大飯発電所構内における使用済燃料乾式貯蔵施設の 設置計画に係る原子炉設置変更許可申請の補正書の提出

2025年6月13日
関西電力株式会社

○設置位置等※

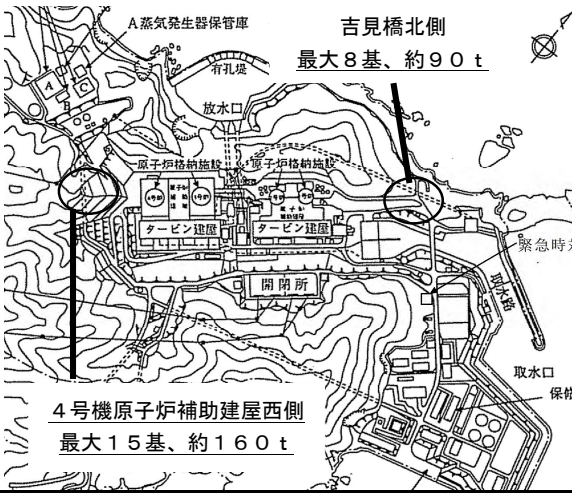
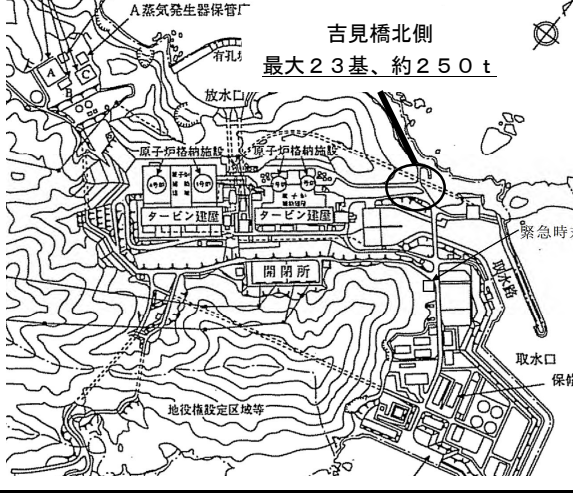
今回の補正では、高浜発電所構内における使用済燃料乾式貯蔵施設の設置計画に係る設置変更許可申請における審査の内容を踏まえ、一部計画を変更しました。具体的には、4号機原子炉補助建屋西側に設置予定であったキャスクを吉見橋北側に集約することとしました。また、着工時期を2025年から2026年に見直しました。

変更前	変更後
設置位置	 吉見橋北側 最大8基、約90 t 4号機原子炉補助建屋西側 最大15基、約160 t	 吉見橋北側 最大23基、約250 t
工期	2025年～2030年頃	2026年～2030年頃

※設置するキャスクの設計や、合計の貯蔵容量（最大23基、約250トン）に変更はない。
